अनुबंध तथा परियोजना प्रबंधन

अध्याय 3

अनुबंध तथा परियोजना प्रबंधन

चित्रा:-3.1 लाइन-8 और लाइन-2 पर परस्पर संबंधित स्टेशनों का अभिन्यास

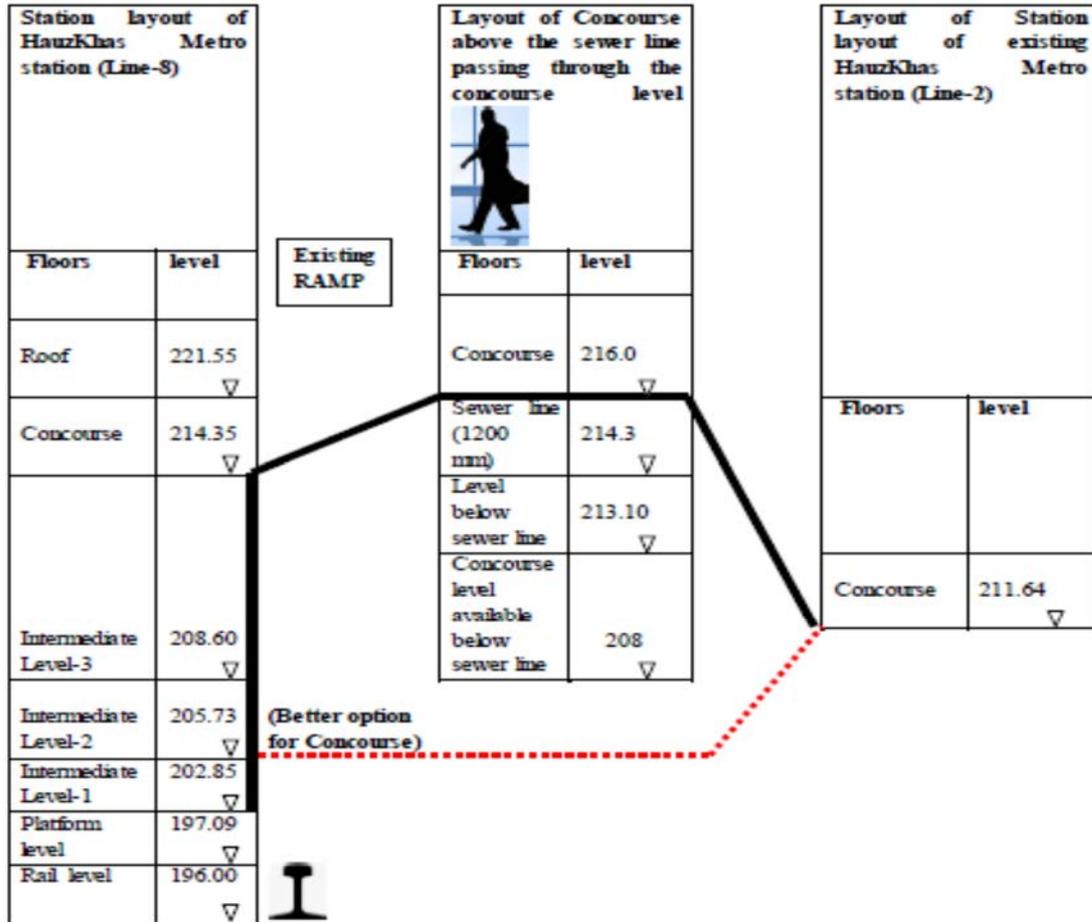
लेखापरीक्षा ने पाया कि मेट्रो को लाइन-8 से लाइन-2 में जाने के लिए, यात्रियों को तीन मध्यवर्ती स्तरों से गुजरते हुए कॉन्कार्स स्तर पर आना पड़ता है जिसके बाद उन्हें दो मीटर (सीवर लाइन के ऊपर) के रैंप के साथ कॉन्कार्स स्तर से गुजरना पड़ता है। और फिर लाइन-2 के कॉन्कार्स स्तर को जोड़ने के लिए सीढ़ी/ एस्कलेटर का उपयोग करके नीचे आते हैं।

- हौज खास मेट्रो स्टेशन पर इंटरचेंजिंग सुविधा के लिए, यात्रियों को सीवर लाइन पर रैंप से गुजरने से पहले लाइन-2 (उपरोक्त चित्र में दिखाया गया) के कॉन्कार्स स्तर तक नीचे आने के लिए तीन अतिरिक्त मध्यवर्ती स्तरों से गुजरना पड़ता है। यदि लाइन-8 और लाइन-2 से जुड़ा कॉन्कार्स स्तर सीवर लाइन के नीचे से गुजरता, तो यह यात्रियों के लिए अधिक सुविधाजनक होता।

- (ii) दो मध्यवर्ती स्तरों के बजाय 205.73 मीटर पर कॉनकोर्स स्तर का निर्माण करके, केवल एक ही पर्याप्त होगा। हालांकि, अतिरिक्त मध्यवर्ती स्तर के कारण, हौज खास मेट्रो स्टेशन (लाइन-8) पर चार पर्यावरण नियंत्रण प्रणाली और तीन सहायक सब स्टेशन स्थापित करने पड़े। यह अन्य भूमिगत स्टेशनों के विपरीत है जहां केवल दो पर्यावरण नियंत्रण प्रणाली और दो सहायक सब स्टेशन प्रदान किए गए थे। अतिरिक्त मध्यवर्ती स्तर के लिए, अतिरिक्त लिफ्ट/ एस्केलेटर/ सीढ़ियां भी स्थापित की गई थीं। मध्यवर्ती स्तर पर कई खाली क्षेत्र हैं जो वर्तमान में किसी उपयोग के नहीं हैं।

- (iii) निविदा ड्राइंग के अनुसार, कॉनकोर्स से मध्यवर्ती स्तर तक और एस्केलेटर के सममित रूपरेखा दो एस्केलेटर (ऊपर और नीचे) के बीच में सीढ़ी प्रदान की गई थी। मध्यवर्ती स्तर से प्लेटफॉर्म स्तर तक सीढ़ी भी दी गई थी। प्लेटफॉर्म से मध्यवर्ती स्तर तक एस्केलेटर और सीढ़ियों की रूपरेखा निविदा ड्राइंग के अनुसार रखी गयी थी। हालांकि, मध्यवर्ती स्तर से कॉनकोर्स तक, सीढ़ी को एस्केलेटर (ऊपर और नीचे) के निकट दिया गया था। इस प्रकार, दोनों स्तरों के लिए रूपरेखा में कोई समरूपता नहीं थी जिसके परिणामस्वरूप यात्रियों को असुविधा होती है क्योंकि उन्हें एक दूसरे को पार करना होता है।

- (iv) तकनीकी सलाहकार (आईआई टी दिल्ली) ने पाया कि 1,200 मिमी व्यास की एक सीवर लाइन का होना एक बड़ी बाधा नहीं होनी चाहिए, क्योंकि डीएमआरसी ने निर्माण कार्यों के लिए लगभग 1,650 मिमी व्यास के बड़े सीवर पाइपों को स्थानांतरित किया था, उदाहरण के लिए, जवाहर लाल नेहरू स्टेडियम के समीप। मौजूदा पाइपलाइनों और अन्य बुनियादी सुविधाओं को आसानी से सीधे पार करने के लिए स्थानांतरित किया जा सकता था जिससे अतिरिक्त मध्यवर्ती स्तरों को समाप्त किया जा सकता था। ड्राइंग की समीक्षा से यह भी पता चला कि सीवर लाइन से बचने के लिए कॉनकोर्स को ऊपर उठाने और नीचे लाने के बजाय पिछले स्तर से जोड़ा जा सकता था।

इस प्रकार, डीएमआरसी ने 205.73 मीटर के बजाय 214.35 मीटर पर कॉनकोर्स स्तर का निर्माण किया। इसके परिणामस्वरूप दो अतिरिक्त मध्यवर्ती स्तरों का निर्माण हुआ है और यात्रियों को असुविधा हुई है।

मंत्रालय/ जीएनसीटीडी और डीएमआरसी ने उत्तर दिया (जनवरी 2021 और जुलाई 2020) कि यदि सीवर लाइन के नीचे कॉनकोर्स स्तर प्रदान किया जाता है, तो कॉनकोर्स स्तर 205.73 मीटर⁷³ होगा। मौजूदा हौज खास स्टेशन का कॉनकोर्स लेवल 211.64 मीटर है। इसलिए, यात्रियों के यात्रा करने में अभी भी 5.91 मीटर का अंतर होगा। छत की स्लैब का शीर्ष 212.3 मीटर (214.3 मीटर-2 मीटर) होगा और अधिभार दबाव की ऊंचाई 11.2 मीटर (223.5 मीटर-212.3 मीटर) होगी। ऐसा डिज़ाइन बहुत कठिन और अमितव्ययी होगा। डीएमआरसी ने यह भी बताया कि कनेक्टिंग सब-वे के अतिरिक्त क्षेत्र के कारण, जो वातानुकूलित है, को अतिरिक्त पर्यावरण नियंत्रण प्रणाली की आवश्यकता अपरिहार्य थी। इसके अलावा, यदि कॉनकोर्स को 205.73 मीटर पर रखा गया था, जैसा कि लेखापरीक्षा द्वारा सुझाया गया, तो परिवर्तन की आवश्यकता नहीं थी। डीएमआरसी ने अंतिम अभिकल्प का निर्णय करने से पहले हौज खास स्टेशन के विभिन्न विकल्पों का पता लगाया था।

मंत्रालय/ जीएनसीटीडी/ डीएमआरसी का उत्तर तर्कसंगत नहीं है क्योंकि 1,200 मिमी व्यास की सीवर लाइन में परिवर्तन किया जा सकता था। इसके अलावा, यदि सीवर लाइन के नीचे कॉनकोर्स स्तर प्रदान किया गया था, तो कॉनकोर्स स्तर 205.73 मीटर पर होगा, जिससे दो अतिरिक्त मंजिलों के निर्माण की आवश्यकता समाप्त हो जाएगी, अर्थात् 208.60 मीटर पर मध्यवर्ती स्तर-3 और कॉनकोर्स स्तर 214.35 मीटर। डीएमआरसी ने स्वीकार किया है कि अतिरिक्त क्षेत्र के कारण अतिरिक्त दो पर्यावरण नियंत्रण प्रणाली और एक सहायक सब स्टेशन प्रदान किए गए हैं।
